**Inspection générale de
l'Environnement et du
Développement durable**

**Avis délibéré
sur un projet immobilier situé rue de Martigny
à Maisons-Alfort (94)**

N° APJIF-2023-058
du 08/11/2023

Figure 2: Plan de rez-de-chaussée (étude d'impact, p. 157). Plus de la moitié des espaces « verts » sont aménagés sur la dalle des parkings : au total, seul 18 % du terrain est en pleine terre.

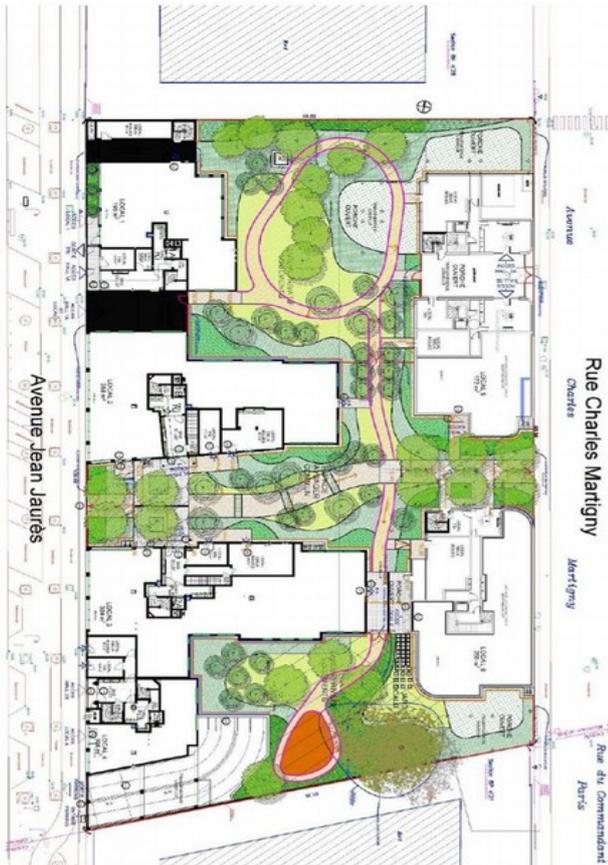
Il prévoit, après démolition d'un bâtiment de bureaux existant culminant à R+4, la construction d'un ensemble immobilier de quatre bâtiments en R+5 abritant 182 logements sur 11 900 m² de surface de plancher, 1 200 m² de locaux d'activités destinés à un centre de formation² et 121 places de stationnement automobile sur un niveau de sous-sol (cf. figure 4). Le dossier précise que 239 m² de stationnement deux roues sont prévus sans préciser la nature des deux-roues (motorisés ou non). Les espaces verts en cœur d'îlot représentent environ 2 426 m² dont la majorité prend place sur dalle (1 286 m²) et seulement 1 140 m² sont en pleine terre – soit 18 % du terrain (étude d'impact, p. 166).

Figure 6: Carte de pollution des sols au sein de la parcelle du projet (à gauche) et de la zone d'étude (étude d'impact, p. 111)

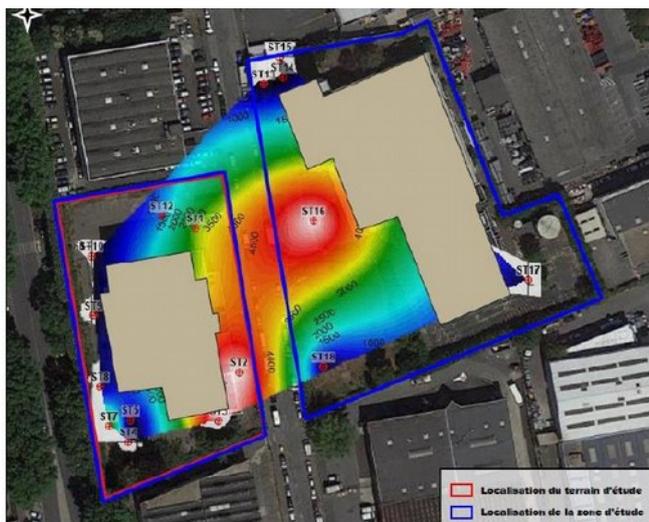
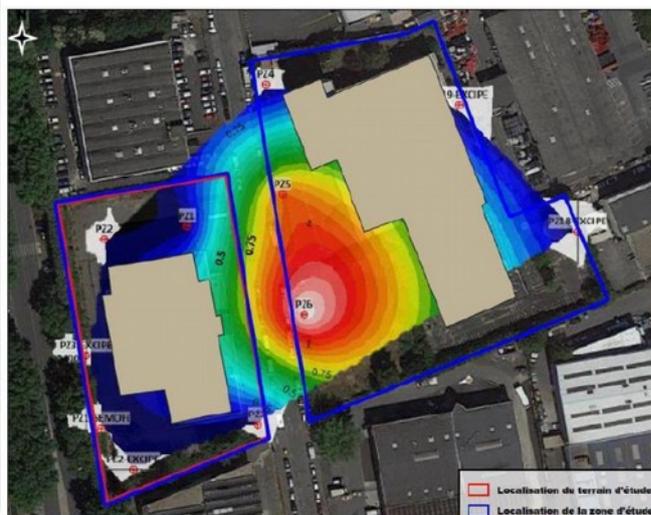
S'agissant de la pollution des sols, liée notamment à la présence d'anciennes cuves enterrées, qui d'après le dossier auraient été retirées, les sondages réalisés ont démontré la présence de teneurs très importantes en hydrocarbures totaux (HCT) de l'indice C10-C40 entre deux et quatre mètres de profondeur et de métaux lourds, de teneurs significatives en composés aromatiques volatils (CAV) – benzène, toluène, éthylbenzène, xylènes (BTEX) et de traces d'hydrocarbures aromatiques polycycliques (HAP) (cf. figure 5).

Concernant la pollution des eaux, une contamination importante en hydrocarbure a été identifiée dans la partie est du terrain (p. 32⁴, cf. figure 5). L'Autorité environnementale relève que la dernière campagne de diagnostic de la pollution des eaux n'a pas retrouvé la phase flottante d'hydrocarbure d'une épaisseur d'un mètre repérée par les sondages antérieurs. L'étude explique qu'il est possible qu'elle soit malgré tout présente sur site, mais « bloquée aux abords du bâtiment dont le niveau de sous-sol cuvelé représente une barrière à la diffusion ».

Pour l'Autorité environnementale la caractérisation des pollutions est satisfaisante et a fait l'objet des investigations nécessaires de la part du maître d'ouvrage, en adéquation avec le niveau d'enjeu. Elle considère cependant que le développement de la séquence éviter-réduire-compenser est insuffisant au regard des niveaux de pollution et des risques sanitaires associés.

Elle relève qu'aucune évaluation quantitative des risques sanitaires (EQRS) n'a été réalisée. Elle estime que les mesures de dépollution aurait dû être davantage détaillées dans l'étude d'impact.

- démontrer que l'approche s'appuyant sur le seuil de coupure garantit l'absence d'impact résiduel de la pollution des sols sur la santé humaine en réalisant une évaluation quantitative des risques sanitaires

- préciser si l'ensemble des terres polluées seront excavées ;
- présenter les mesures de dépollution des sols et des eaux qui seront retenues ;
- joindre au dossier l'analyse des risques résiduels effectuée ainsi que le plan de gestion ;
- prévoir la réalisation de mesures de suivi post-travaux, notamment pour s'assurer de l'absence de pollution résiduelle de la nappe d'eau souterraine, et définir des mesures correctives à mettre en œuvre le cas échéant.

Figure 7: Localisation des zones à dépolluer en vert. La parcelle du projet est à gauche (étude d'impact, p. 217).

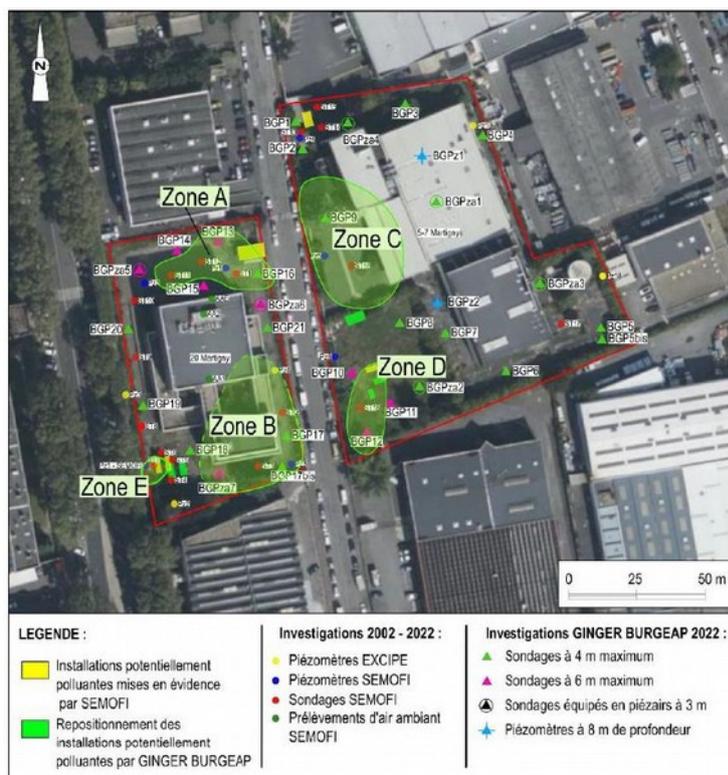
L'étude présente une carte de localisation des cinq zones à dépolluer (cf. figure 7). La dépollution concerne 5 730 m³ de terres, soit environ 10 330 tonnes de terres. La réalisation des sous-sols nécessite par ailleurs l'excavation de 6 400 m³ de terres, dont seulement 318 sont polluées : ils ne participent donc que peu à la dépollution du site. Le dossier n'indique pas si l'ensemble des terres polluées seront systématiquement excavées. Il signale par ailleurs qu'un traitement sur site sera réalisé et présente quelques-une des méthodes pouvant être employées (*bioventing*, excavation, traitement par biotertre), sans préciser la ou lesquelles seront retenues. Elle précise qu'une analyse des risques résiduels (ARR) a été réalisée, concluant à la compatibilité après travaux de l'état environnemental du site avec l'usage prévu, sans en annexer le rapport dans le dossier ni en préciser les conclusions (p. 218).

Figure 9: Cartographie des modélisations acoustiques réalisées permettant de démontrer que les façades du projet situées le long de la rue Jean Jaurès seront exposées à des niveaux sonores pouvant avoisiner 70 dB Lden (source : étude d'impact, p. 224).

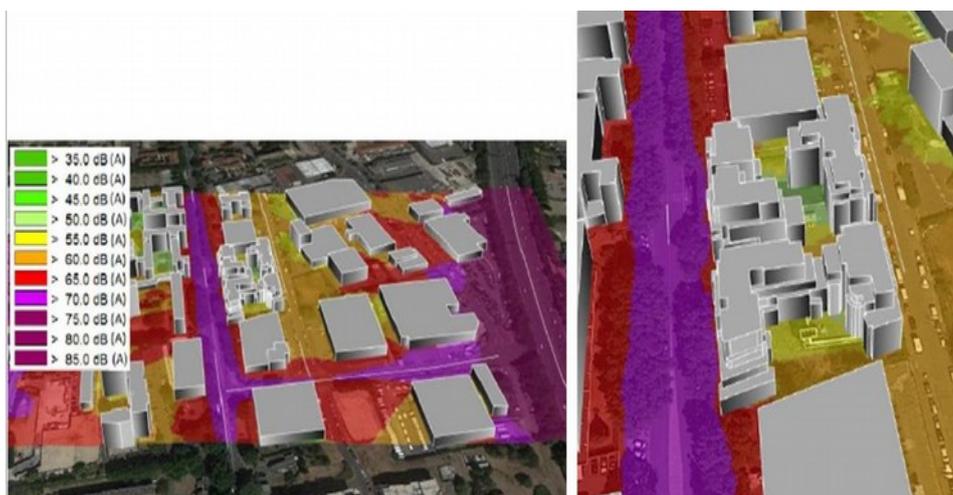
Une campagne de mesures sur 24 h vient compléter cette caractérisation en indicateurs LAeq, L90, et L50⁵. Les niveaux sonores mesurés atteignent au maximum 62,5dB LAeq sur les 24 h, au plus près de la rue Jean Jaurès, venant confirmer le caractère bruyant de la zone. Ces mesures ont permis de caler le modèle de calcul utilisé pour réaliser des projections des niveaux sonores auxquels sera soumis le projet une fois réalisé (cf. figure 9) : ils s'approchent des 70 dB Lden en façade sur 24h en moyenne, et plus de 60 dB Lnight en période nocturne (p. 225).

L'Autorité environnementale estime que la démarche de caractérisation est correcte, mais que le maître d'ouvrage aurait dû approfondir l'analyse de la situation projetée des 49 logements les plus exposés au bruit, ainsi que la mise en œuvre de la séquence éviter-réduire afin de démontrer que les mesures identifiées sont en adéquation avec les impacts sanitaires prévisibles.

- d'approfondir l'analyse de la situation d'exposition projetée au bruit des logements mono-orientés côté rue ;
- de démontrer, pour ces logements, que les mesures de réduction du bruit envisagées permettront de garantir aux habitants un environnement sonore sain fenêtres ouvertes ou dans les espaces extérieurs et, à défaut, définir des mesures complémentaires d'évitement et de réduction des impacts sanitaires du bruit.

Figure 10: Modélisation 3D du projet présentant les façades soumises à des niveaux supérieurs ou inférieurs aux seuils de bruit routiers identifiés par l'OMS comme susceptibles d'impact sur la santé humaine (études d'impact, p. 226)

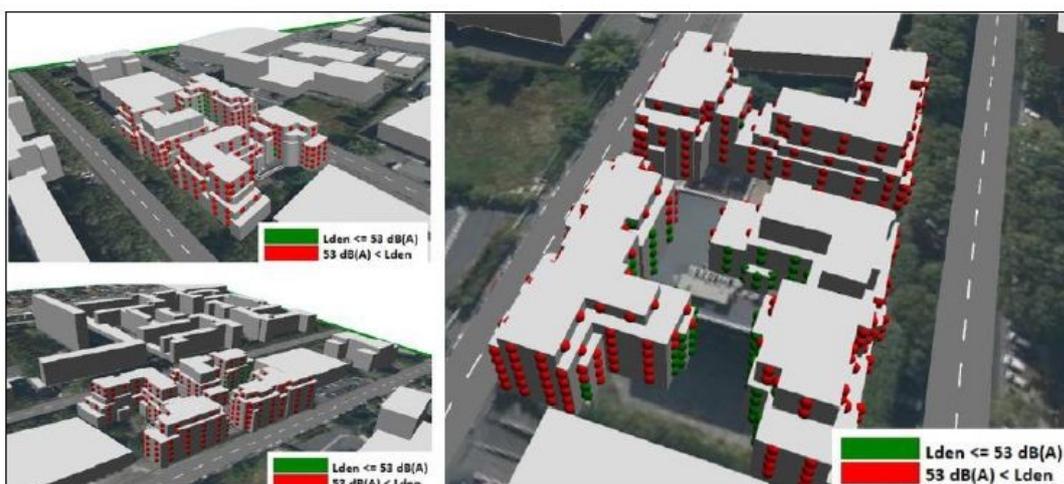
L'Autorité environnementale rappelle que l'Organisation mondiale de la santé (OMS)⁶ a établi les seuils d'exposition au bruit routier à partir desquels un impact sur la santé est documenté : ces seuils sont de 53 dB Lden en moyenne sur 24 heures et 45dB Ln en période nocturne. Elle salue le fait que l'étude présente une carte d'analyse qui se réfère aux seuils de l'OMS (figure 10) et précise le nombre de logements en double orientation (74) et mono-orientés en cœur d'îlot (59), donc moins exposés au bruit, soit près des trois-quarts des logements prévus (p. 207). Toutefois, il restera un nombre important de logements (49) mono-orientés côté rue et susceptibles d'être exposés à des niveaux sonores élevés.

Des mesures de réduction des impacts du bruit routier, s'appuyant sur la forme des bâtis (façades mises en retrait de l'alignement de la rue, retraits des espaces extérieurs par rapport aux façades) ont été définies, mais leur efficacité n'est pas démontrée à l'aide de modélisations.

Figure 11: Localisation du projet dans le zonage réglementaire du plan de prévention des risques d'inondation (PPRi) (étude d'impact, p. 95)

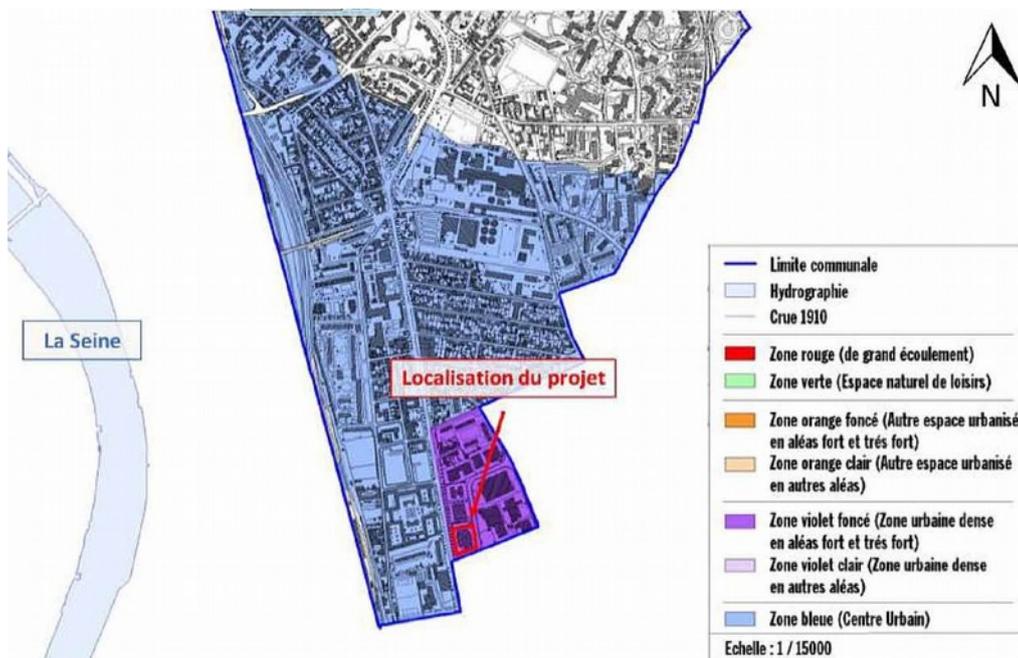
La parcelle est par ailleurs située en zone violet foncé (zone urbaine dense en aléas fort et très fort) du plan de prévention des risques d'inondation (PPRi) de la Marne et de la Seine approuvé le 12 novembre 2017 : le site du projet est donc inondable par débordement de cours d'eau lors de crues cinquantennale et centennale de la Seine et, à ce titre, soumis aux dispositions du PPRi.

L'étude d'impact précise que le projet n'aura pas d'impact sur les vitesses d'écoulement en cas de crue, en s'appuyant sur une analyse démontrant des vitesses d'écoulement très faibles des eaux, sur le fait que des zones qui ne sont actuellement pas inondables seront déblayées et compte-tenu de « *la mise en place d'une partie sur pilotis afin d'optimiser la transparence hydraulique du projet* », sans que cette mesure ne soit davantage détaillée.

L'Autorité environnementale relève que le projet pourrait ne pas être conforme au PPRi (disposition 1.1.1) en raison de la présence de locaux techniques en sous-sol et de muret en base de clôture (notice de conformité du PPRi, p. 17) alors que le PPRi prescrit l'usage de clôture ajourées ((disposition 1.2.1.0).

(5) L'Autorité environnementale recommande de présenter au sein de l'étude d'impact les éléments permettant de démontrer la conformité du projet au plan de prévention des risques d'inondation, notamment s'agissant de la localisation des sous-sols et des typologies des clôtures.
